改善箇所説明図

基準不適合状態にあると認める構造、装置又は性能の状況及び原因

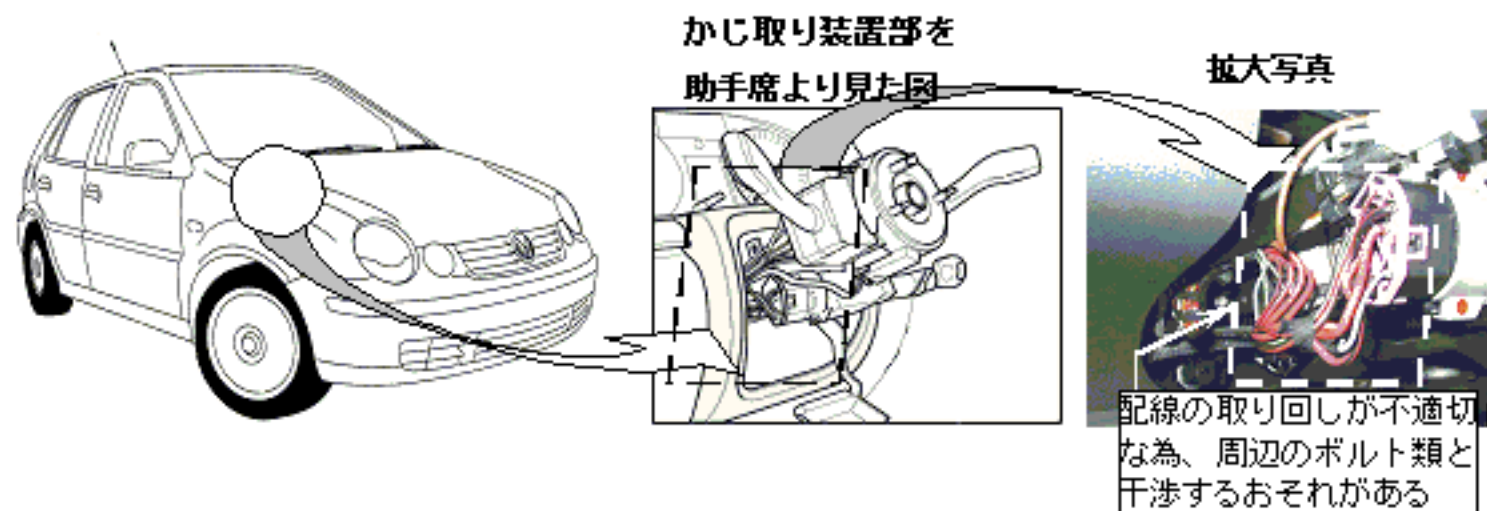
電気装置において、イグニッションスイッチ用配線の取り回しが不適切なため、かじ取りハンドルの伸縮上下調整を行った際に当該配線がかじ取り装置を固定するボルト類と干渉し、当該配線が損傷することがあり、最悪の場合、当該配線が断線または短絡して原動機が停止し、再始動が出来なくなるおそれがある。

全車両、かじ取り装置部のイグニッションスイッチ用配線の取り回しを変更する。

当該配線が損傷しているものは、損傷状況に応じて修理または交換する。
